SUS株式会社

製品仕様変更のご案内

カタログ種別	ページ	アイテム No.	名称
アルミ構造材カタログ SF No.201	328	SFA-607	アジャスタ A M12-70
アルミパイプ構造材カタログ GF No.202	91

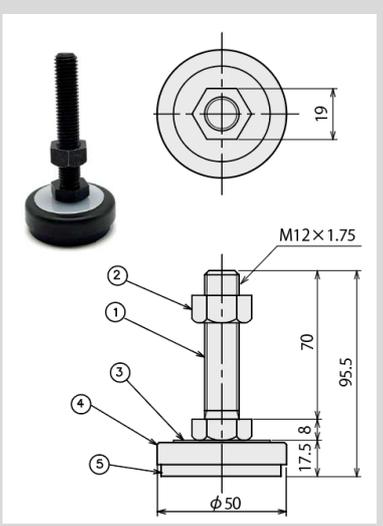
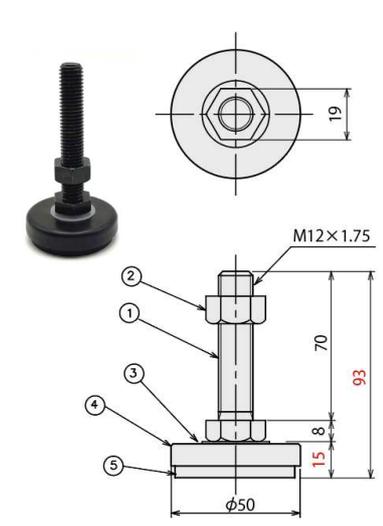
現行仕様	新仕様
寸法図			
質量		173g	170g
耐荷重		3500N	5000N
材質 (表面処理/色)	①アジャストボルト	SWCH(三価黒)	SS400相当(三価黒)
	②六角ナット(1種)	SS400相当(三価黒)	SS400相当(三価黒)
	③ワッシャー	PA(白)	ナイロン(白)
	④カバー	SPCC(三価黒)	SPCC(三価黒)
	⑤足ゴム	EPDM(黒)	クロロプレンゴム(黒)
